监理通知单

工程名称：飞荣达科技（江苏）有限公司 4.78MW 分布式光伏发电项目（一期）

编号：ZHJL-FRD-TZD-005

内容：关于现场验收质量相关事宜

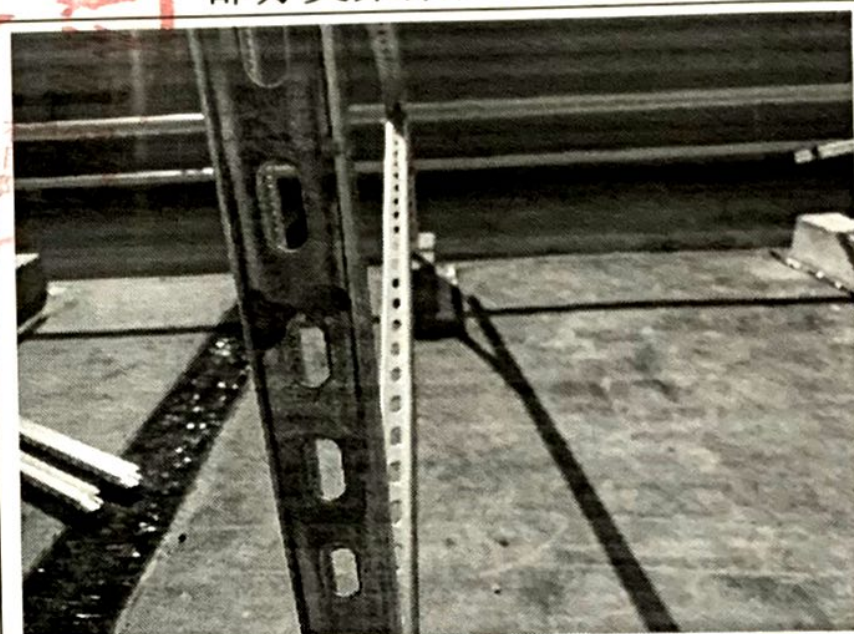
- 1、部分支架安装螺栓未紧固，影响工程质量。
- 2、个别三角件、支架立柱、支架底座存在严重锈蚀，影响施工质量。
- 3、部分支架螺栓存在发黑、泛白、锈蚀严重，不符合要求。
- 4、个别檩条紧固垫片未按要求紧固，影响工程质量。
- 5、现场组件堆放保管不到位，存在隐裂风险，影响工程质量。

个别三角件锈蚀严重

部分支架紧固件锈蚀

部分支架安装未紧固

个别支架立柱锈蚀

鉴于上述情况要求你单位对现场及时整改。1、要求对未紧固支架进行紧固。2、要求对锈蚀的支架材料进行更换。3、要求对锈蚀的紧固件进行更换。4、要求将紧固件垫片进行改正。5、加强现场管控，做好成品保护。根据上述所有问题更加为了项目能顺利开展，望你单位及时整改，待整改完成后报监理项目部检查验收合格后方可进入下道工序。望贵单位重视！限两日内回复。

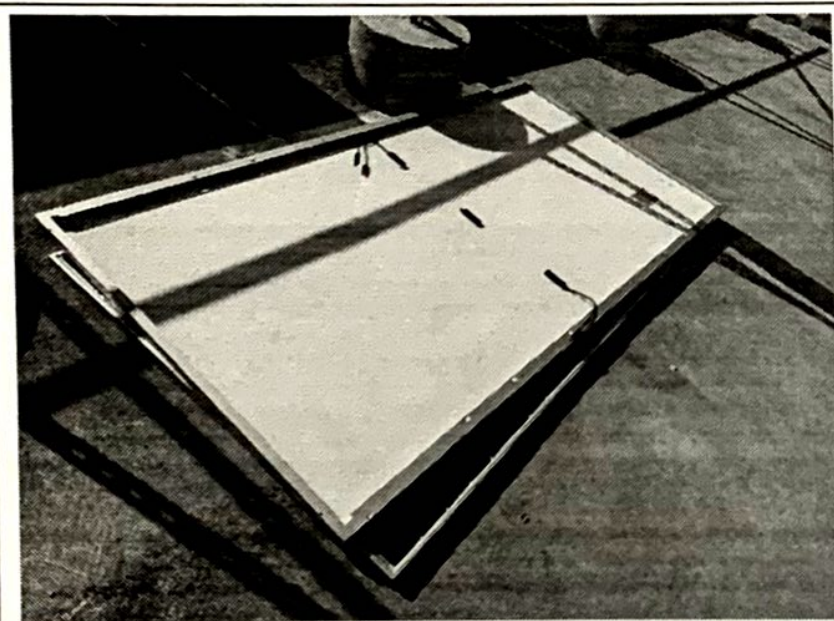
组件堆放管控不到位
